| 日本原燃株式会社 |                |
| 資料番号     | 耐震建物 21 R0     |

設工認に係る補足説明資料

【MOX燃料加工建屋に係る既認可からの変更点について】

第 4. -1 図 応力解析モデルにおける上部構造による拘束の変更

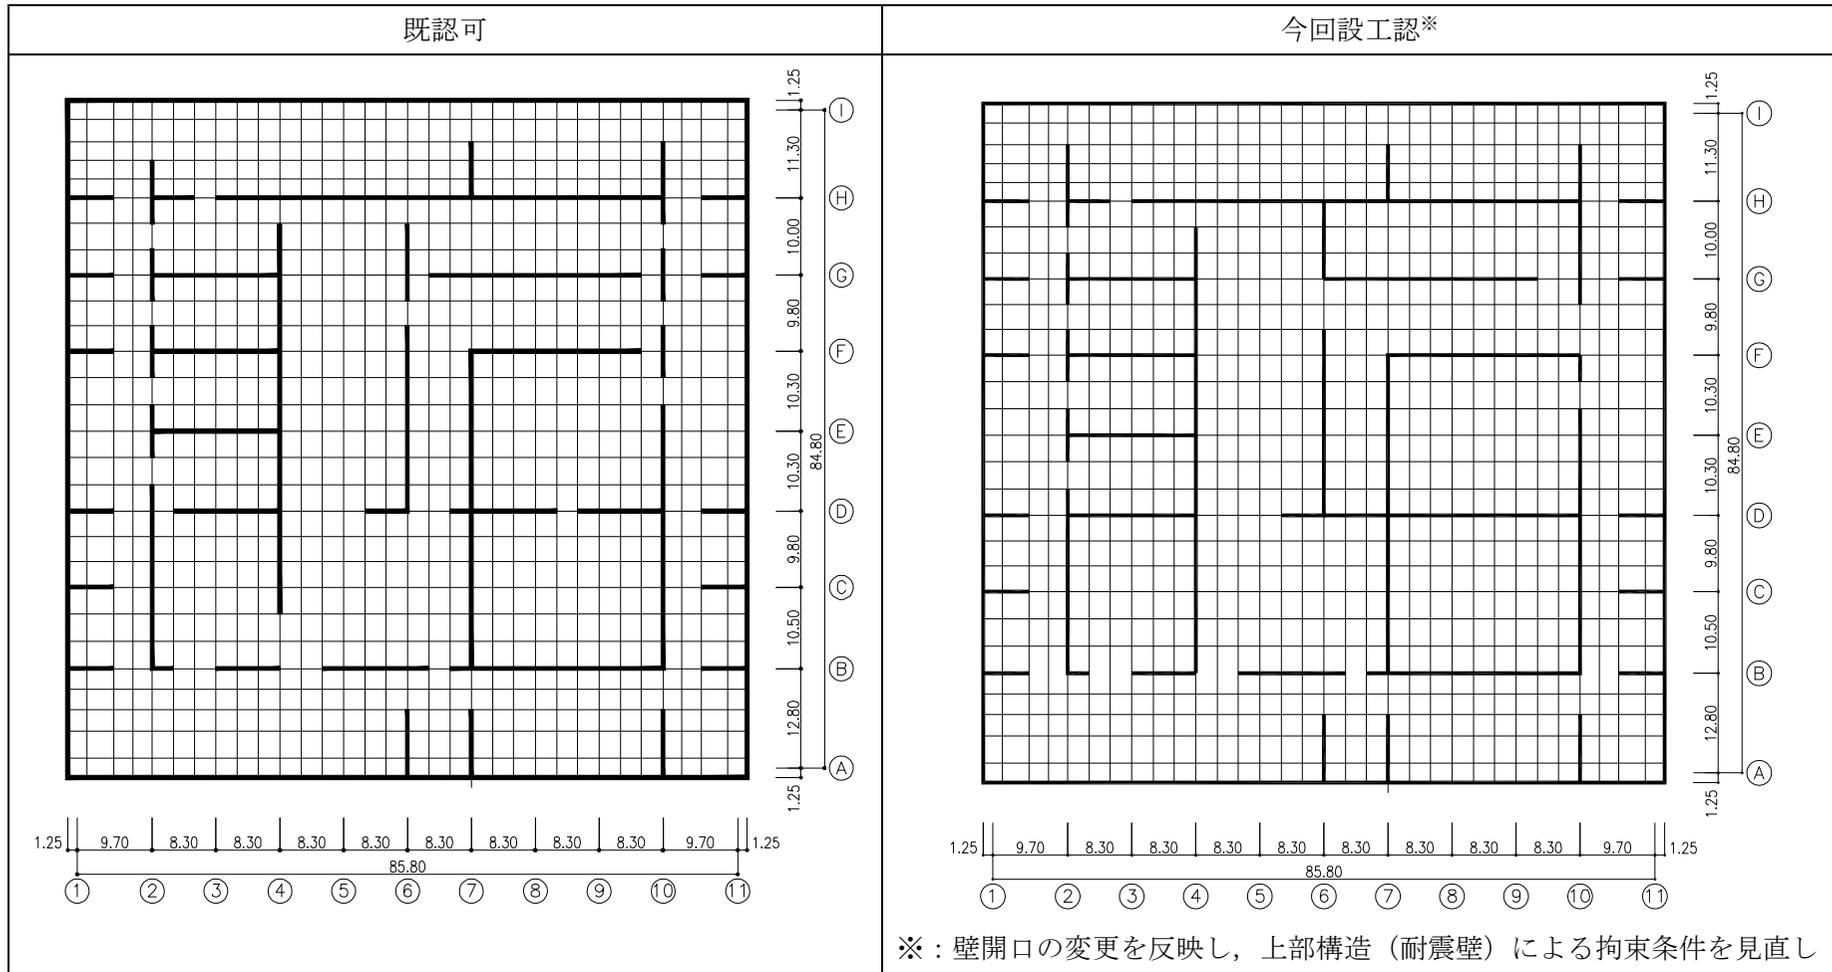
なお、基礎スラブの解析手法については既認可と同様である。ただし、基礎スラブの解析モデルについては、既認可からの壁開口の変更を反映し、上部構造（耐震壁）による拘束条件の見直しを行っている。解析モデル図を第 4. -1 図に示す。

※2：壁開口の変更を反映し, 上部構造 (耐震壁) による拘束条件を見直し (第 4. -1 図)
